Notitie

HaskoningDHV Nederland B.V.
Mobility & Infrastructure

Aan: Gemeente Emmen, Prolander
Van: Royal HaskoningDHV
Datum: 19 december 2022
Kopie: Archief
Ons kenmerk: BE3102-MI-NT-221215-1246
Classificatie: Projectgerelateerd

Onderwerp: Oplegnotitie wateraanvoer

Figuur 2.1 Schematische weergave wateraanvoer regionaal systeem

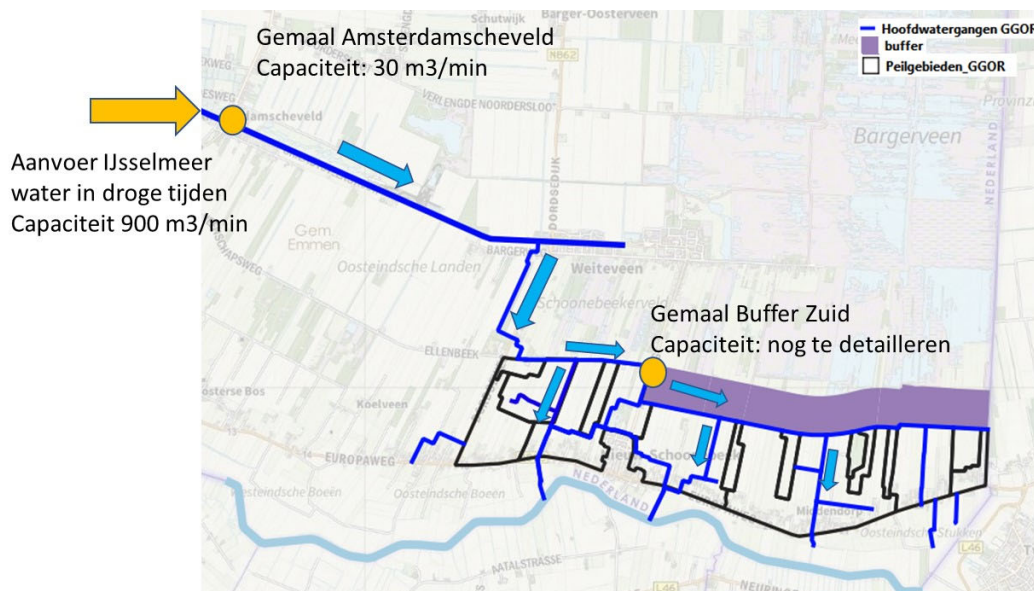
De Commissie voor de m.e.r. heeft op 6 december 2022 advies uitgebracht over het opgestelde MER voor de inrichting van de Buffer Zuid. De Commissie geeft aan dat het rapport nagenoeg alle benodigde milieu-informatie bevat. Wel geeft de commissie aan dat er nog onzekerheid is of er voldoende wateraanvoer mogelijk is bij zeer langdurige periodes als gevolg van klimaatverandering. Een nadere uitwerking hiervan is noodzakelijk. Daarbij dient ook rekening te worden gehouden met de gemaalcapaciteiten en capaciteit voor het ijzerzandfilter om het aanvoerwater te zuiveren.

Ten behoeve van deze wateraanvoer is voorzien in de realisatie van een aanvoergemaal ter plaatse van Buffer Zuid. Het gemaal pompt het water op vanuit het aanvoertracé langs de Boövenen (vanaf Dommerskanaal) in Buffer Zuid. Van hieruit kan het worden verdeeld over Buffer Zuid en een deel van het landbouwgebied. Het totale aanvoersysteem staat aangegeven in figuur 2.1.

De benodigde capaciteit van het gemaal wordt bij de uitwerking van het ontwerp nog nader bepaald. Bij het bepalen van de gemaalcapaciteit wordt rekening gehouden met de volgende uitgangspunten:

- benodigde aanvoer om het peil in vak 4 van winterpeil naar zomerpeil te verhogen
- het conserveren van overtollige water eind voorjaar in vakken 2 tot en 3
- aanvoer om uitzakken van peilen onder minimumpeil te voorkomen in droge perioden
- benodigde doorvoer naar het landbouwgebied.
